**Stellungnahmen zum Bebauungsplan Urbane Mitte,
vorgetragen am 14.04.2021 im Stadtentwicklungsausschuss
Friedrichshain-Kreuzberg**

Einführung / Begrüßung	2
Erst Roden, dann Begutachten?.....	3
Wohin mit dem Regenwasser?.....	9
Vogelschlag, Dach- und Fassadenbegrünung.....	13
Erholungswert und ökologische Qualität des Parks.....	15
Zum Denkmalschutz und den geplanten Hochhäusern.....	19
Verkehr	22
Hochhäuser und Katastrophenschutz.....	24
Büroflächen versus Wohnen.....	27
Bauvolumen und Überschreitung der im städtebaulichen Vertrag vorgesehenen GFZ.....	31
Kritik am Städtebau	36
Planungsrecht.....	39
Schlussbemerkung.....	41

ungefähre Schatten-Verläufe der Urbanen Mitte im

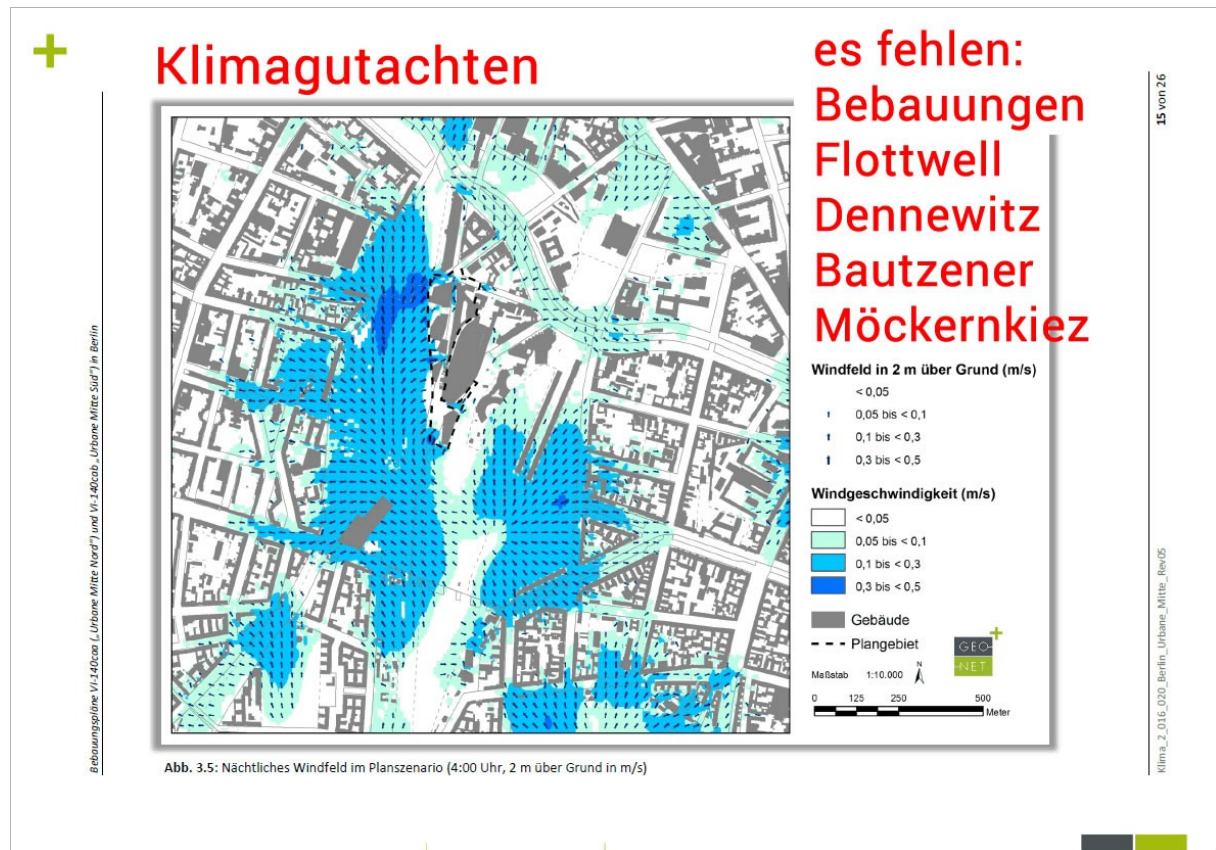
Die Holzterrassen am Tunnelmund sind ein beliebter Treffpunkt im Westpark, doch sie werden durch den Bau bis in die Mittagsstunden verschattet sein.

Der Umweltbericht beschreibt die Verschattung als unerheblich. Das stimmt – bei genauer Betrachtung des Planes – jedoch nicht.

Ausschnitt Klimagutachten, Bebauungsplan Urbane Mitte Süd VI-140cab

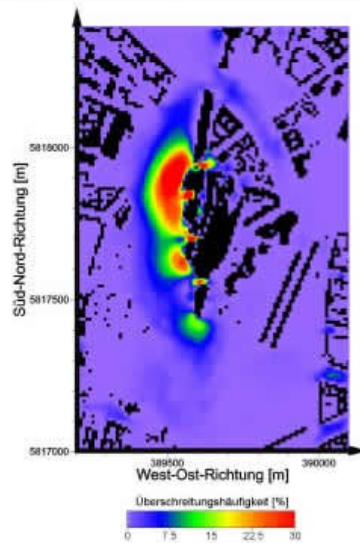
Das Gutachten zum Klima arbeitet mit falschen Grundlagen: es fehlen die Bebauungen an Flottwell, Dennewitz, Bautzener Straße und Möckernkiez

Ausschnitt Windkomfortgutachten, Bebauungsplan Urbane Mitte Süd VI-140cab

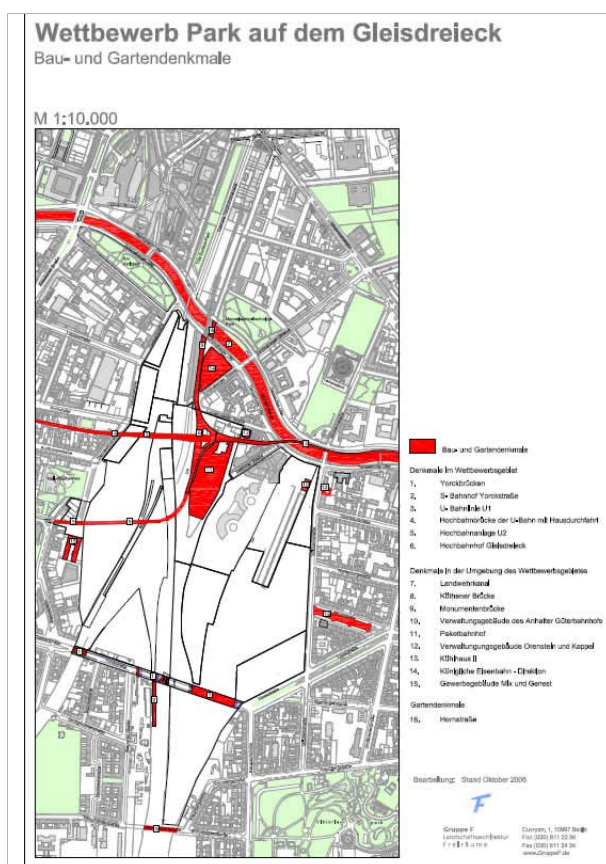
Außerdem behauptet der Umweltbericht, die Beeinträchtigungen durch verstärkte Winde und Luftverwirbelungen seien unerheblich.

Die Graphik zeigt die starken Luftverwirbelungen im Westpark durch die Hochhäuser - und dies obwohl die vorhandenen Bebauungen nicht berücksichtigt wurde. Das Gutachten geht aus vom Bebauungsstand Ende der 1980er Jahre, als die Bauten am Potsdamer Platz noch nicht existierten!

es fehlen:
Bebauungen
Potsdamer/
Leipziger Platz
Flottwell
Dennewitz
Yorckdreieck
Bautzener Straße
Möckernkiez

Ausschnitt Bebauungsplan Urbane Mitte Süd, farbliche Hervorhebung und Beschriftung Matthias Bauer

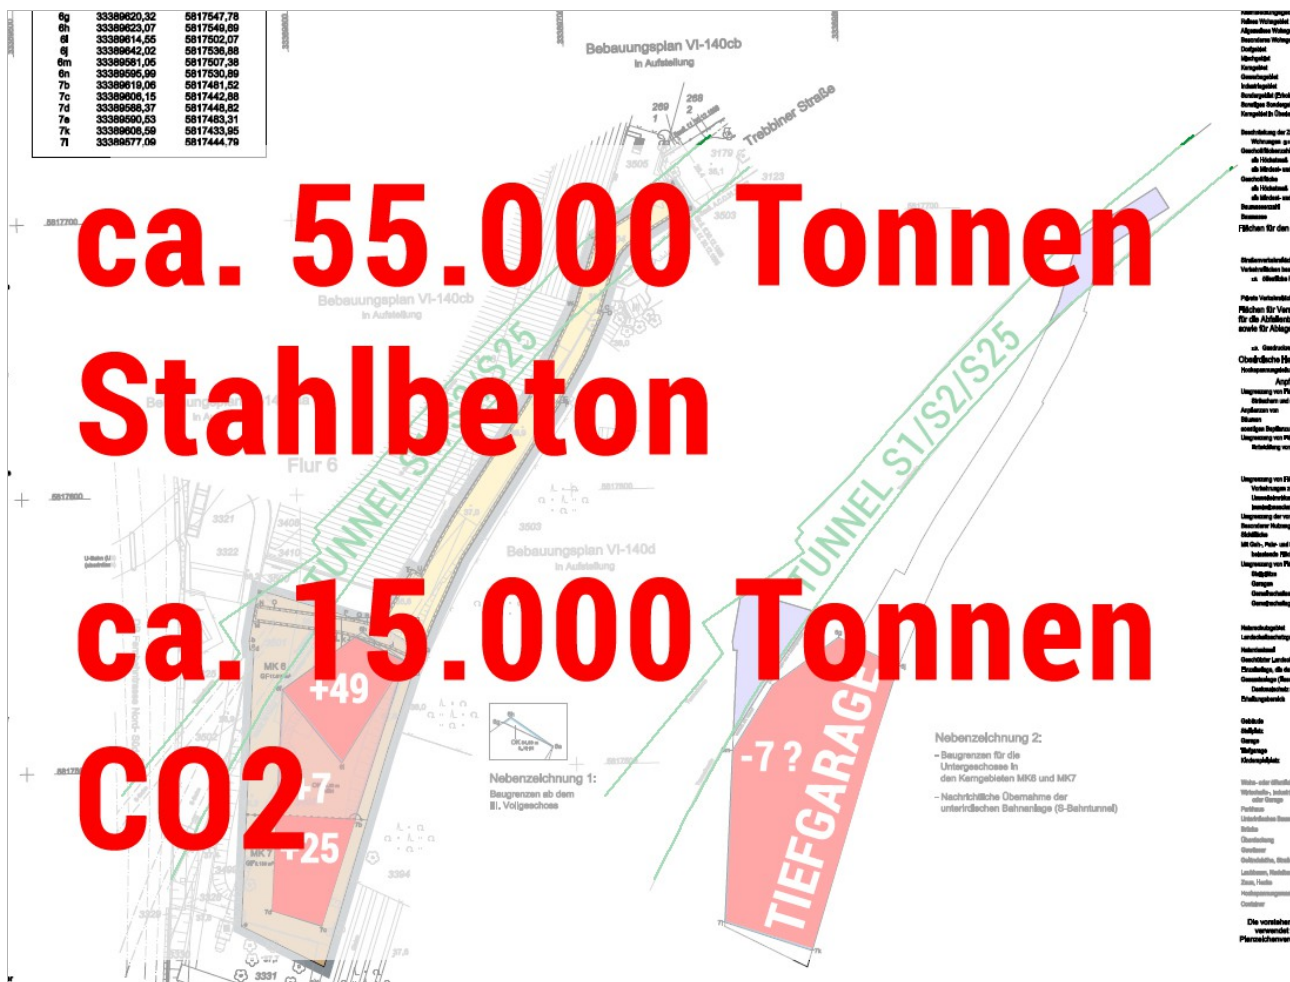
Sie sehen hier einen Ausschnitt aus dem Bebauungsplan für die Urbane Mitte Süd. Auf einem zweigeschossigen, 7 m hohen Sockel stehen zwei Türme. Der hintere hat einschließlich der beiden Sockelgeschosse ist 49 m hoch, der vordere 25. Neben den Türmen stehen m² Zahlen, die zusammen 23.750 m² ergeben. Dazu kommt die zweigeschossige Tiefgarage mit einer noch größeren Grundfläche auf der Nebenzeichnung rechts zu sehen. Das Grundstück ist bis zum Anschlag zugebaut. Die Bebauung rückt bis auf einen Meter an den S-Bahntunnel heran. Überschlüssig berechnet wiegt der Stahlbeton für den Rohbau ca. 55.000 Tonnen, was in der Bauphase eine Emission von ca. 15.000 Tonnen CO2 bewirken würde. Auch das sollte eine Rolle spielen bei der Abwägung.

Abbildung aus den Unterlagen zum Bebauungsplan Urbane Mitte VI-140ca im Jahr 2016

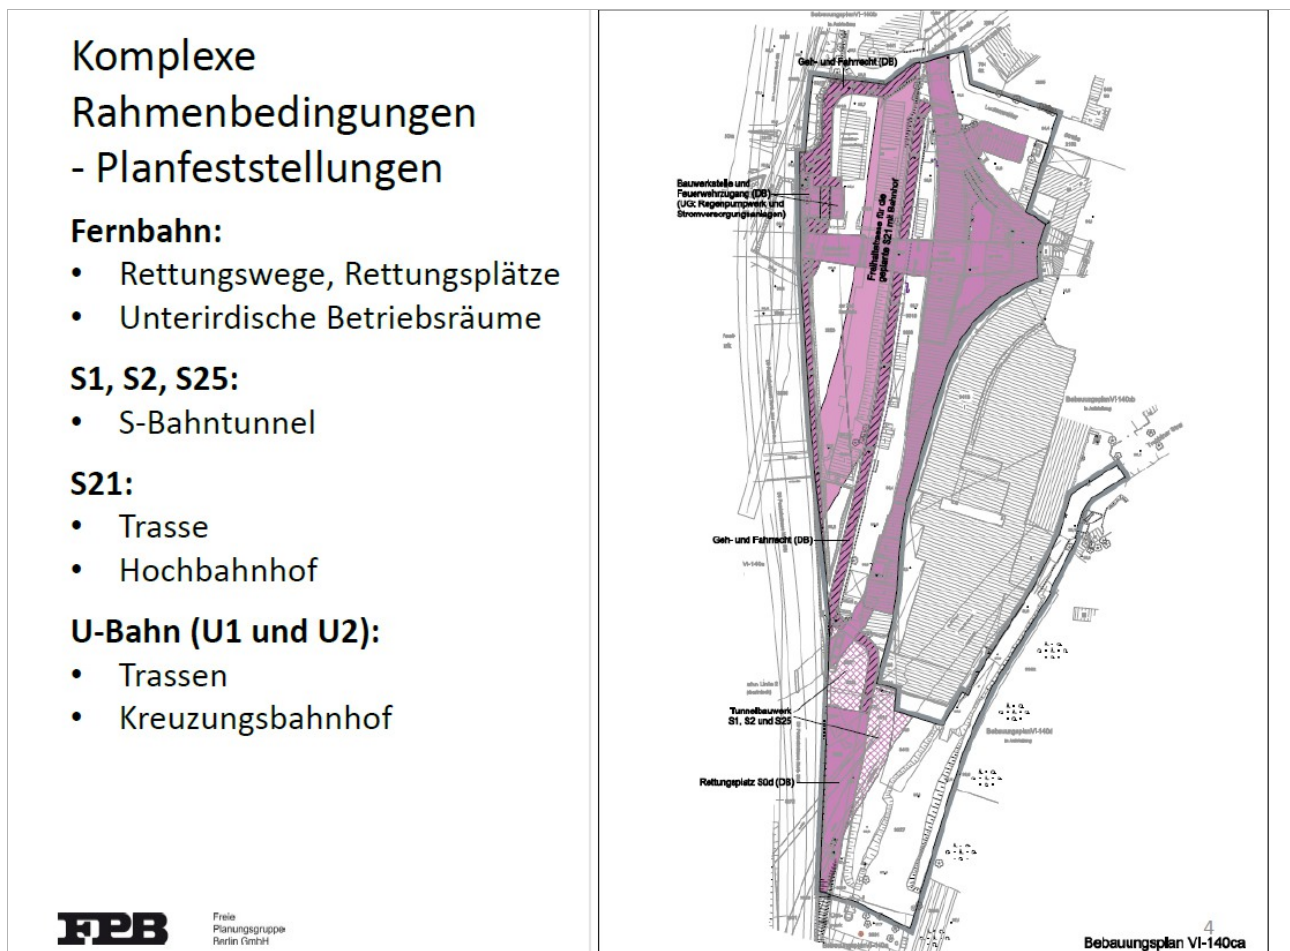
Sie sehen hier, wie viel Fläche durch Bahnnutzung belegt ist. Manches kann verlegt werden, wie die Rettungszufahrten, manches kann überbaut werden. Aber es bleiben nicht überbaubare Flächen, auch die eigene Feuerwehrezufahrt.

Das tatsächliche Nettobauland liegt etwa bei 2,3 oder 2,4 ha. Das ergäbe bei einer GFZ von 3,5 eine Geschossfläche von rund 80.000 m². Also rund 40.000 m² weniger als zur Zeit geplant.
